**Dodatek č. 2**  
**ke SMLOUVĚ O DÍLO**  
**číslo: 20230028 ve znění Dodatku č. 1**

Výše uvedené smluvní strany se dohodly na uzavření Dodatku č. 2 (dále jen „dodatek č. 2“) ke SMLOUVĚ O DÍLO č. 20230028, ve znění Dodatku č. 1, uzavřené mezi smluvními stranami dne 21. 2. 2023 (dále jen „smlouva“), kterým se smlouva mění následovně:

Předmětem dodatku č. 2 jsou vícepráce a méněpráce a tomu odpovídající změna celkové ceny díla s ohledem na zjištění skutečného stavu v průběhu realizace, odchylného od projektové dokumentace, který byl zjištěn až po demontážích zakrytých konstrukcí.

Změnový list č. 07  
Zrušení zpětné montáže slaboproudého zařízení na fasádě

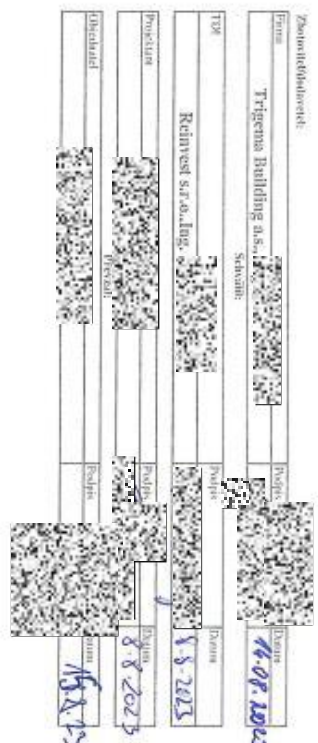
Změnový list č. 07	datum: 25.07.2023
Zednické opravy a demontáže prvků uvnitř hal C1 a C2	
Popis a zdůvodnění změn k oceněnému výkazu výměr SoD	
Akce :	Snižování energetické náročnosti skladové haly C1; C2 ve středisku
SOD:	20230028
objednatel / IC:	Česká republika - Správa státních hmotných rezerv
zhotovitel / IC:	Trigema Building a.s.
Popis změny	Zednické opravy omítek a demontáž prvků uvnitř hal C1 a C2
Specifikace změny	Dle dohodnutého soupisu prvků (viz. příloha) opravy omítek a demontáž prvků na stěnách uvnitř hal
Příčina změny	Požadavek provozu SSHR
vliv změny na harmonogram:	ne
vliv změny na cenu díla: dodad do ceny (navýšení bez dph)	ano - vícepráce 195 825,12 Kč
příloha	změnový list č.07 - položkový rozpočet; soupis oprav a prvků k demontáži

Změnový list č. 14  
Odečtení ochranné difuzní fólie ze skladby podhledu na hale C1

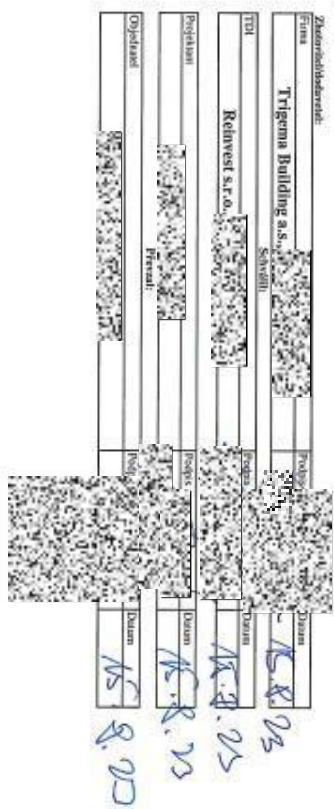
<b>Změnový list č. 14</b>		<b>datum:</b> 15.08.2023	
<b>Snižování počtu fotovoltaických panelů při zachování stejného výkonu elektrárny</b>			
<b>Popis a zdůvodnění změn k oceněnému výkazu výměr SoD</b>			
		Snižování energetické náročnosti skladové haly C1; C2 ve středisku 	
<b>Akce :</b>			
<b>SOD:</b>		20230028	
<b>objednatel / IC:</b>		Česká republika - Správa státních hmotných rezerv	
<b>zhotovitel / IC:</b>		Trigema Building a.s.	
<b>Popis změny</b>	Snižování počtu fotovoltaických panelů na halách. Bude instalován menší počet panelů s vyšší účinností.		
<b>Specifikace změny</b>	Na hale C1 bude zaměněno 34ks fotovoltaických panelů o výkonu 420Wp (34 x 420 = 14,28 KWp) za 28ks panelů o výkonu 550Wp (28 x 550 = 15,40KWp). Bude zachován minimální výkon původní fotovoltaické elektrárny Na hale C2 bude zaměněno 34ks fotovoltaických panelů o výkonu 420Wp (34 x 420 = 14,28 KWp) za 28ks panelů o výkonu 550Wp (28 x 550 = 15,40KWp). Bude zachován minimální výkon původní fotovoltaické elektrárny

<b>Příčina změny</b>	Snižování zatížení sítěšní konstrukce a optimalizace počtu panelů.		
<b>vliv změny na harmonogram:</b>	ne		
<b>vliv změny na cenu díla:</b>	ne		
<b>dodací do ceny (navýšení bez dph)</b>	0,00 Kč		
<b>příloha</b>			
<b>Vypracoval :</b>		15.08.2023	
<b>Datum :</b>			
<b>Zhotovitel/dodavatel:</b>			
<b>Firma</b>	<b>Trigema Building a.s.</b>	<b>Podpis</b>	<b>Datum</b> 15.08.2023
<b>Schválil:</b>			
<b>TDI</b>	<b>Reinvest s.r.o.</b>	<b>Podpis</b>	<b>Datum</b>
<b>Projektant</b>		<b>Podpis</b>	<b>Datum</b>
<b>převzal:</b>			
<b>Objednatel</b>		<b>Podpis</b>	<b>Datum</b>
